Département des Hautes-Pyrénées
Communes de Saint-Lary-Soulan et Vignec

**AMENAGEMENT DU DOMAINE SKIABLE
PROJET DE CONSTRUCTION DE REMONTEES MECANIQUES**

**MÉMOIRE EN RÉPONSE À L'AVIS DE L'AUTORITÉ
ENVIRONNEMENTALE
DÉLIBÉRÉ n°2021-27 du 19 mai 2021**

Octobre 2021

Figure 5 : Réseau hydrographique- en rouge les sections busées - en noir la localisation des gares aval/ des remontées Forêt et Espiaube (source : dossier et rapporteurs)

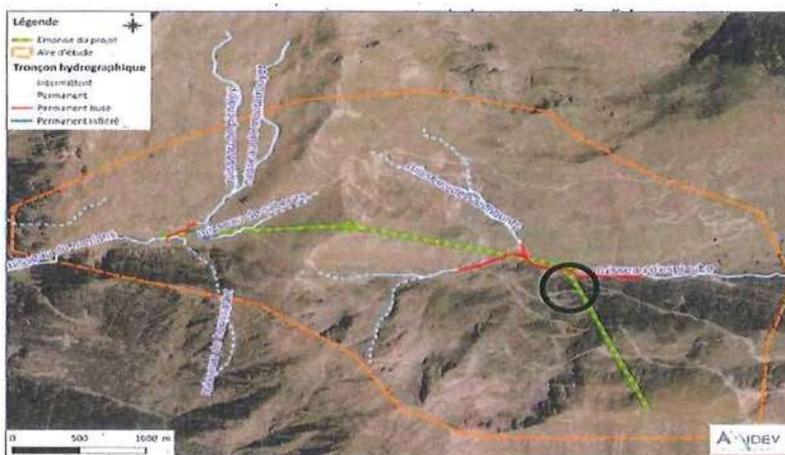
Le ruisseau de Santhouts, puis celui d'Espiaube (cf. Figure 5) sont busés sur plusieurs sections, depuis l'amont de la plateforme d'Espiaube (confluence Terre Nère - Santhouts) jusqu'à l'aval du virage de la D 123, au niveau des granges d'Espiaube. Le dossier conclut que, puisqu'ils sont busés, il n'y a pas de risque d'inondation torrentielle sur le secteur d'implantation des gares aval du téléporté d'Espiaube et du télésiège Forêt. Cette conclusion nécessiterait d'être étayée au vu de la topographie du secteur, des modalités de busage et d'une évaluation des débits attendus lors de crues trentennale et centennale.

→ L'Ae recommande d'étayer la conclusion sur l'absence de risque de crues torrentielles sur le secteur bas de l'Espiaube et le cas échéant de présenter les mesures prises pour les éviter, les réduire ou si besoin les compenser.

Figure 6 : Aure—Louron : écart du nombre de jours avec épaisseur de neige supérieure à 50 cm — Horizon proche (2021-2050), RCP8.5 : à 1 800 m cet écart est 32 jours de moins (Source DR/AS)

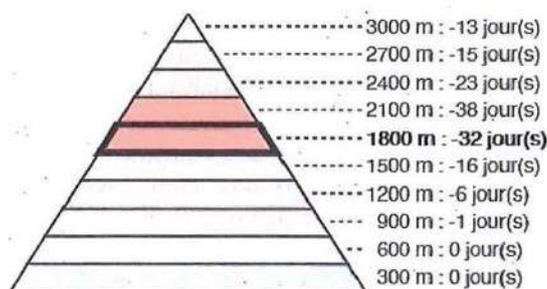
Le sujet de la vulnérabilité au changement climatique n'est pas abordé par l'étude d'impact alors que la possibilité d'absence de neige en dessous de 1 900 mètres est citée dans la justification du choix du projet. Seules des données de températures et l'enneigement au cours des sept dernières saisons sont présentées dans l'étude pour établir des conditions climatiques moyennes sur le site, alors qu'Altiservice exploite la station depuis environ 30 ans (hiver 1990). Une analyse de la fréquence du manque de neige aux altitudes basses de la station et des reports induits de la clientèle vers les secteurs d'altitude aurait permis de démontrer la pertinence des aménagements prévus pour améliorer la résilience de la station aux situations attendues de plus faible enneigement dans le futur. Lors de la visite des rapporteurs, le maître d'ouvrage a expliqué que l'absence de neige en dessous de la cote 1 900 induisait une concentration des skieurs sur la seule zone Espiaube, sans possibilité de desserte par les remontées mécaniques depuis le Pla d'Adet et donc le village de St Lary.

À l'horizon d'amortissement des nouveaux équipements, soit 20 à 30 ans, les effets attendus du réchauffement climatique sont particulièrement sensibles sur l'enneigement en vallée d'Aure vers 1 800 m : réduction de 32 jours d'enneigement naturel sur un total évalué de 73 jours soit plus de 40 % (cf. Figure 6). Par ailleurs, le recours plus systématique à la production de neige de culture sous réserve de disposer de températures adéquates, va générer une surconsommation énergétique pour produire et modeler la neige de culture et un besoin accru d'eau qui nécessitent d'être évalués. Enfin, l'usage de neige de culture induit un enneigement potentiellement de plus longue durée ayant des incidences sur la biodiversité.

La figure 6 représente la prévision **d'écart du nombre de jours avec épaisseur de neige supérieure à 50 cm**.

Carte n° 1 : Fonctionnement hiver Col de Portet -Pic Tourette actuel

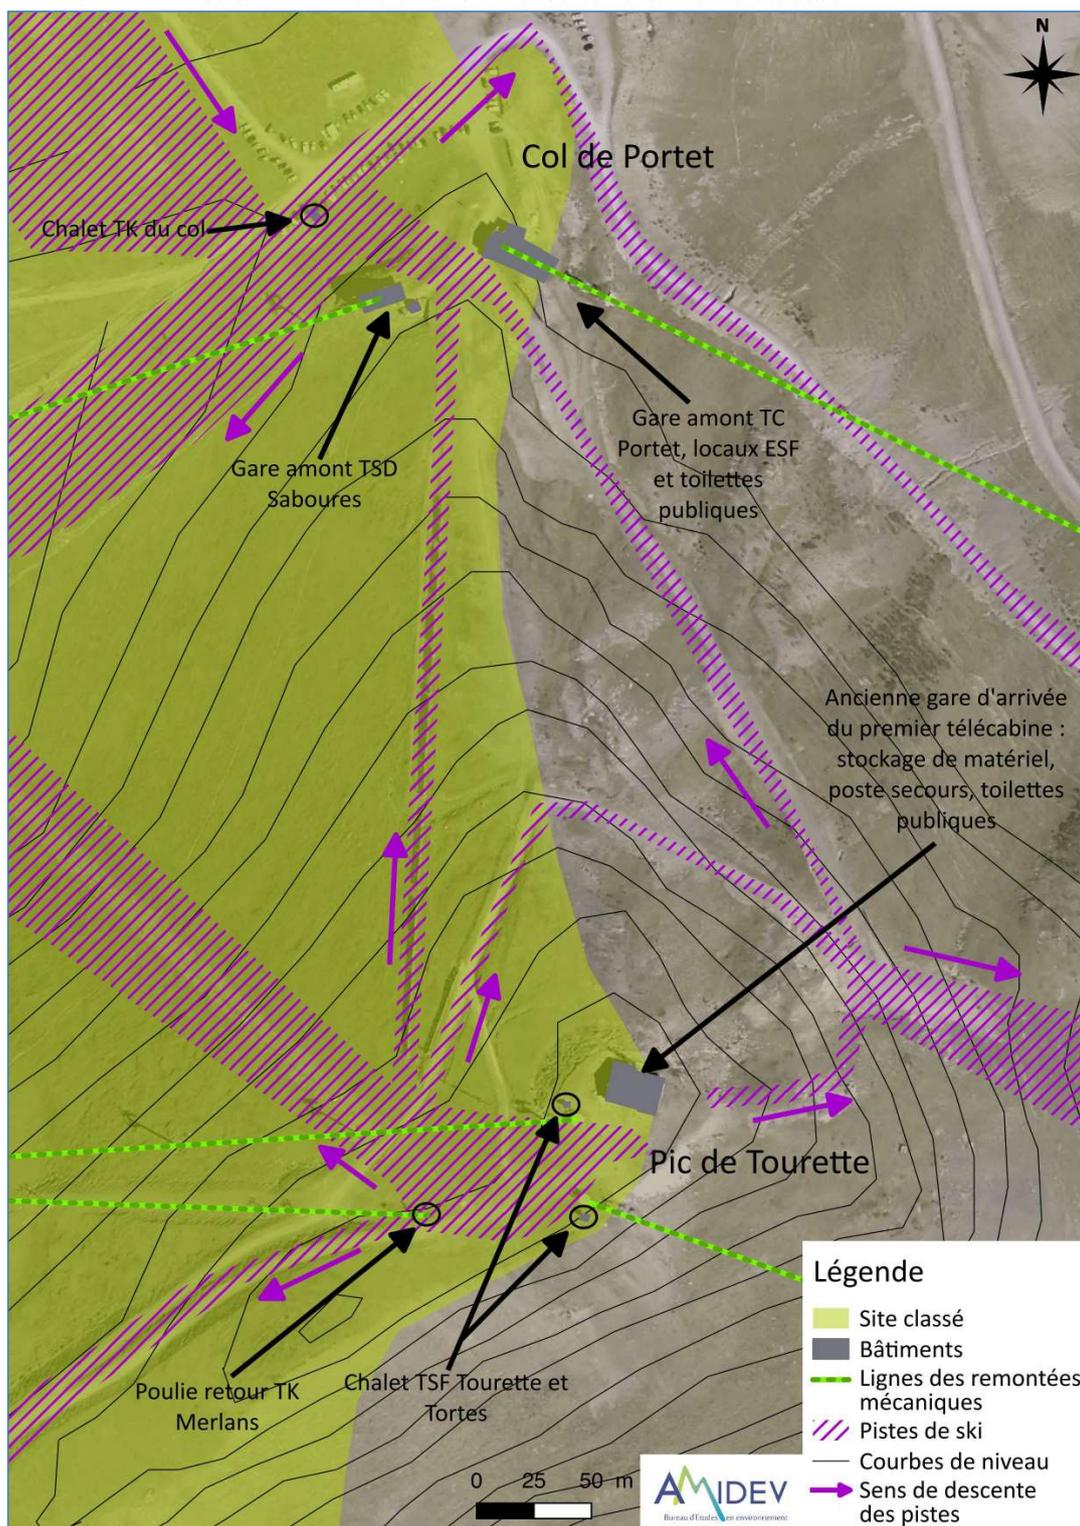
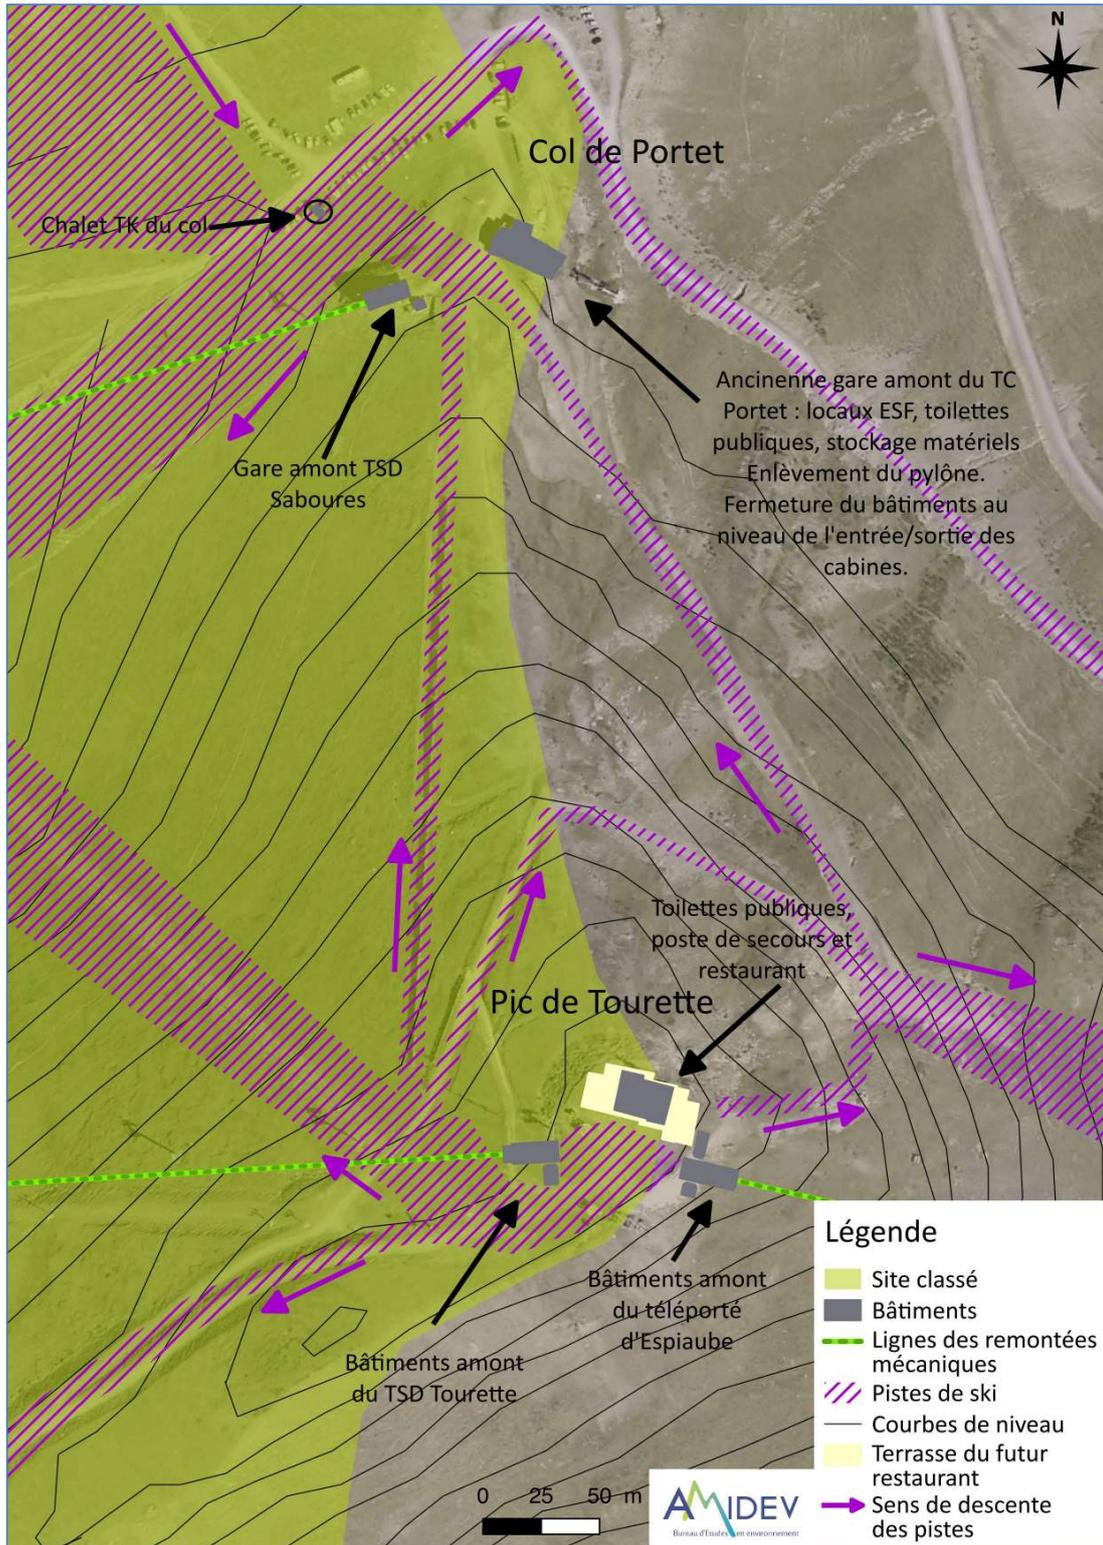
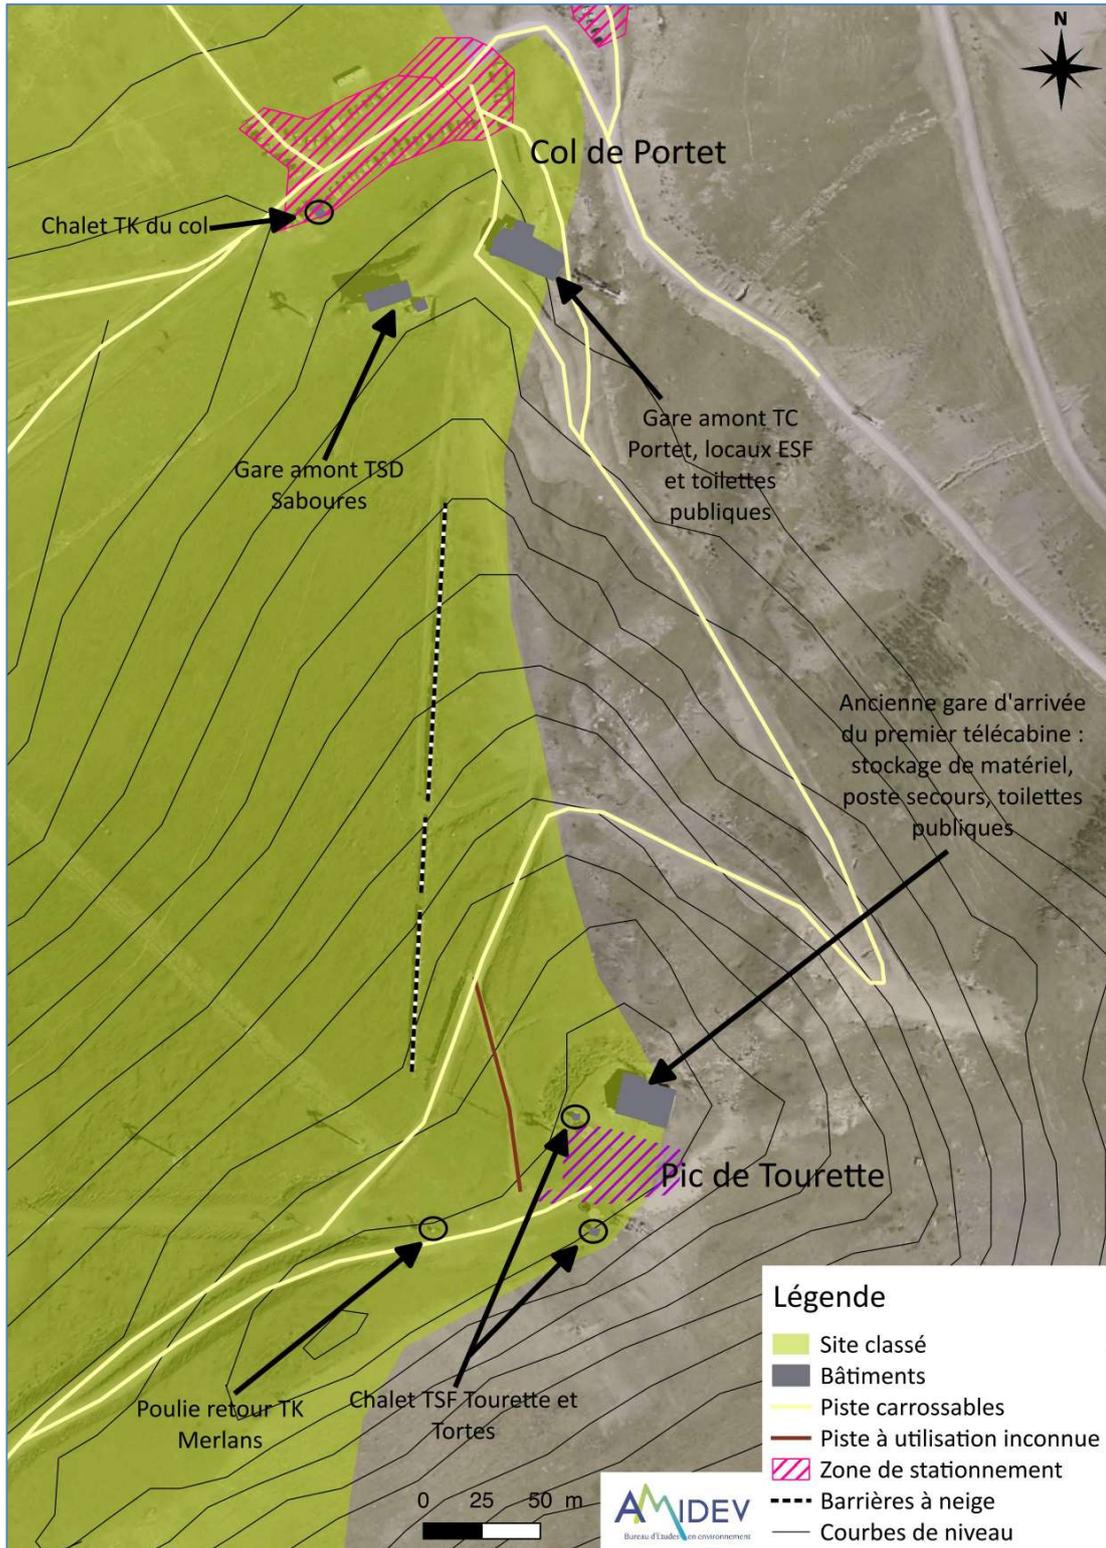
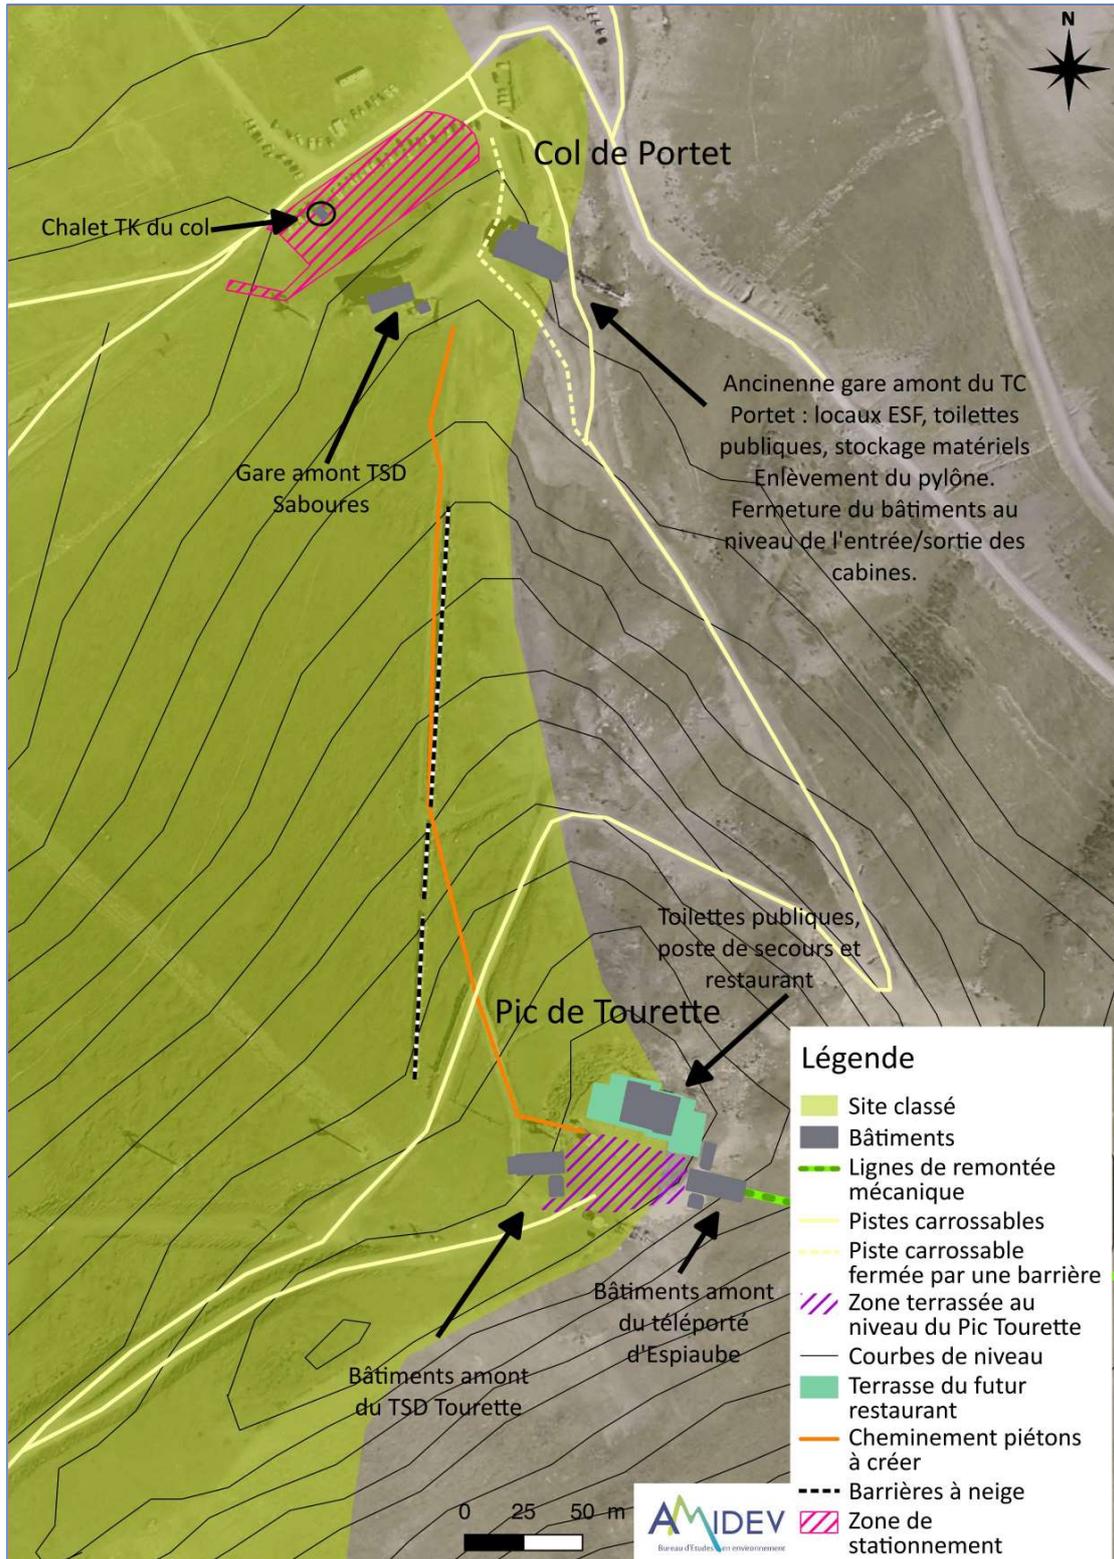
2- Traitement des espaces extérieurs, des accès et des abords des deux gares d'arrivées G2 en site classé

2- 1. Fournir un **plan de masse avec courbes de niveaux de l'état strictement initial** à l'échelle adaptée pour intégrer l'espace entre Pic de Tourette et col de Portet en mentionnant la vocation connue à ce jour de tous les bâtiments existants, les chemins et aires de stationnement existants.

2- 2. **Même plan de masse l'état projeté** (avec notamment les 2 nouvelles gares d'arrivée et leurs différents locaux techniques, la « liaison à niveau » reliant les deux gares, la terrasse du projet de restaurant, les chemins et stationnement éventuellement modifiés par rapport à l'existant...

➤ Photomontage n°1 : Gares aval des projets d'Espiaube et de Forêt (vue drone en plongée)

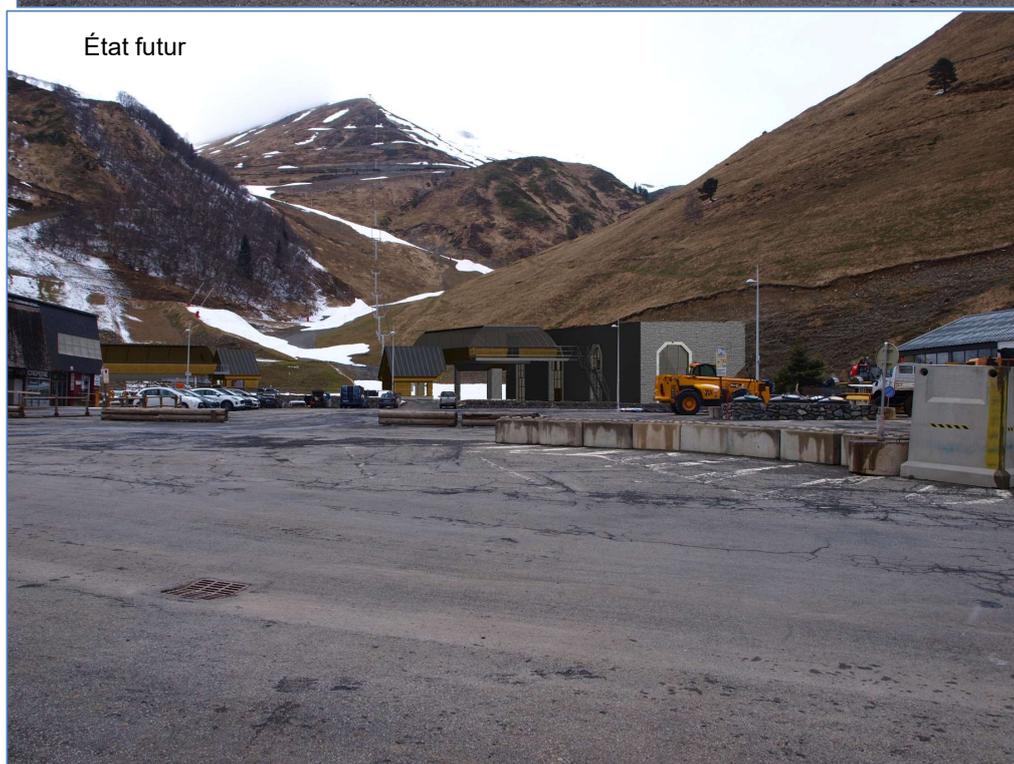
3- 1. Gare aval d'Espiaube (hors site classé) : l'insertion de la photo 6 est très intéressante mais elle ne correspond pas à un point de vue des visiteurs (vue drone en plongée) et elle ne fait pas figurer la gare de départ du projet de ligne TSD6 Forêt. Il serait utile de la compléter par la simulation des 3 projets depuis le point de vue opposé (de l'Est vers le Pic de Tourette), desservi par le lacet de la route qui monte au Portet au niveau de l'entrée du parking d'Espiaube
